【注意事項】

R20TS0494JJ0100

RX ファミリ SCI モジュール Firmware Integration Technology, 2019.10.01 号

RX Driver Package

➤ 正しい送信データになる場合の CPU 処理

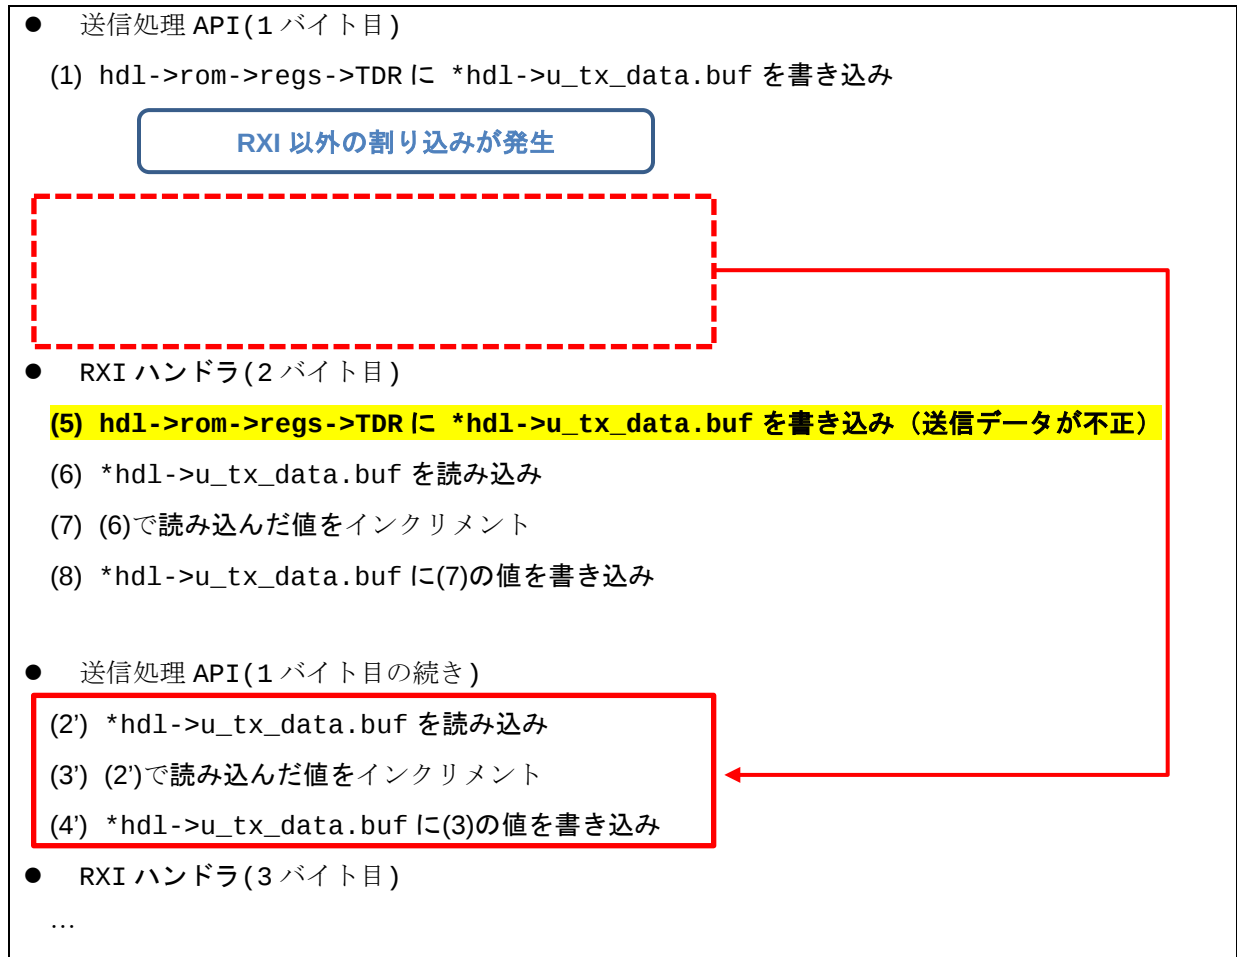
赤枠が、送信データバッファカウンタのインクリメントの実行部分です。
いずれも、TDR へのデータ書き込み後、次のデータ送信 (RXI ハンドラ) の前に行われます。

- 送信処理 API (1 バイト目)
 - (1) hdl->rom->regs->TDR に *hdl->u_tx_data.buf を書き込み
 - (2) *hdl->u_tx_data.buf を読み込み
 - (3) (2)で読み込んだ値をインクリメント
 - (4) *hdl->u_tx_data.buf に(3)の値を書き込み
- RXI ハンドラ (2 バイト目)
 - (5) hdl->rom->regs->TDR に *hdl->u_tx_data.buf を書き込み
 - (6) *hdl->u_tx_data.buf を読み込み
 - (7) (6)で読み込んだ値をインクリメント
 - (8) *hdl->u_tx_data.buf に(7)の値を書き込み
- RXI ハンドラ (3 バイト目)

「正しい送信データになる場合の CPU 処理」の(1)と(2) の間で RXI 以外の割り込みが発生した場合

“RXI 以外の割り込み” の処理中に (1) の送信処理が完了した場合、(2) - (4) の送信バッファカウンタのインクリメントを行わず「RXI ハンドラ(2 バイト目)」の処理を実行します。

そのため、(5)において、TDR へ誤った値を書き込み送信データが不正になります。

(1) “SCI_TDR”処理の前で割り込みを禁止する。

```
R_BSP_InterruptsDisable(); /* 割り込み禁止 */
SCI_TDR(*hdl->u_tx_data.buf++);
R_BSP_InterruptsEable(); /* 割り込み許可 */
```

(2) “SCI_TDR”処理の前で “*hdl->u_tx_data.buf”をインクリメントする。
修正前の 1 行を以下の赤文字 4 行で置換してください。

```
uint8_t *buf_copy;
buf_copy = *hdl->u_tx_data.buf;
*hdl->u_tx_data.buf++;
SCI_TDR(buf_copy);
```
